型枠下部詳細図(1)

隔壁部断面図

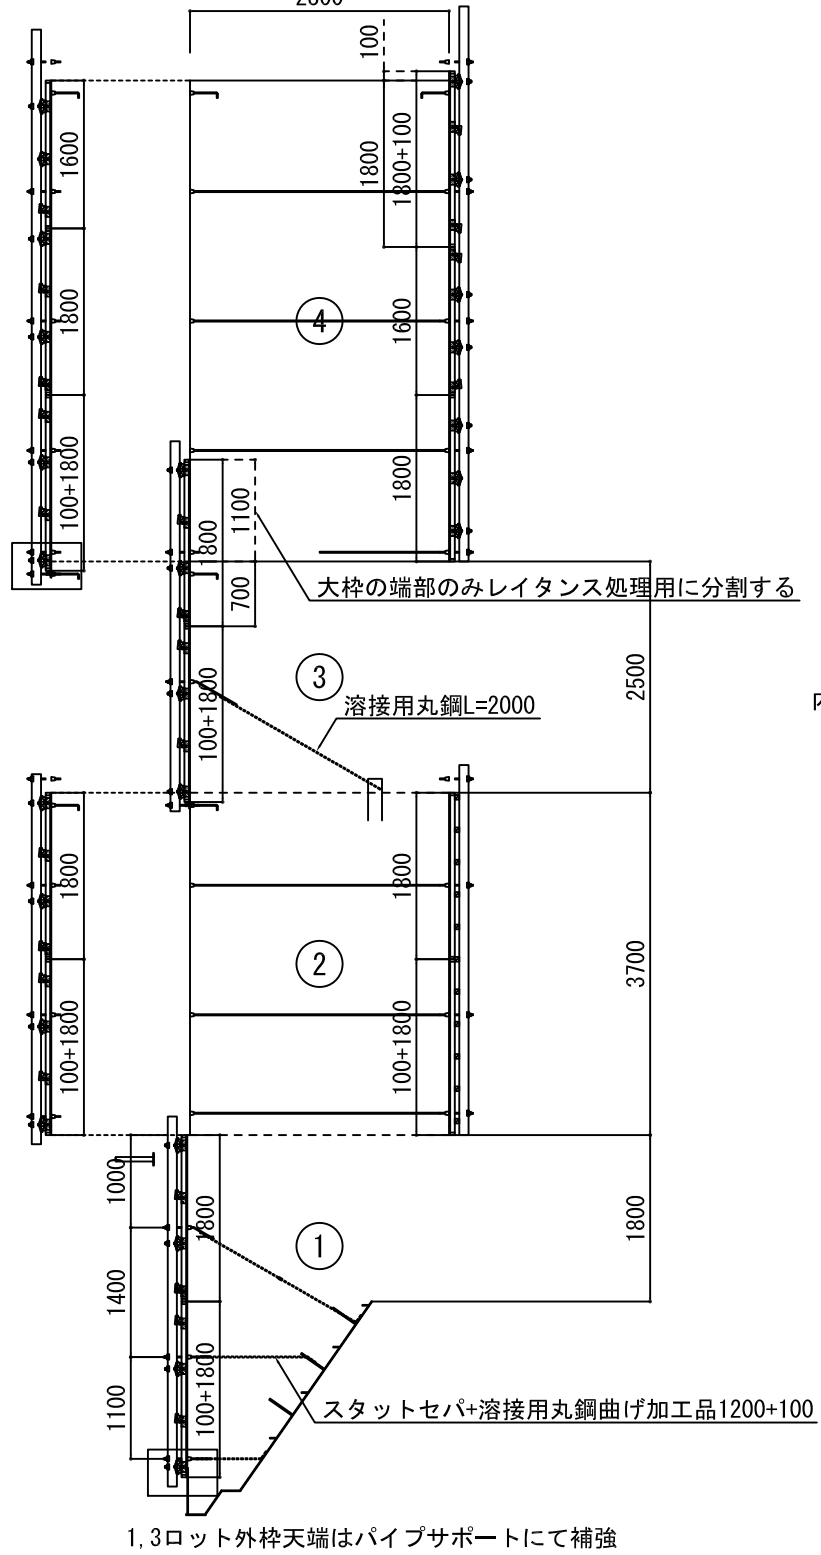
外枠は、4ロットよりタテバタを  
4.0mから6.0mへ取り替える  
2800
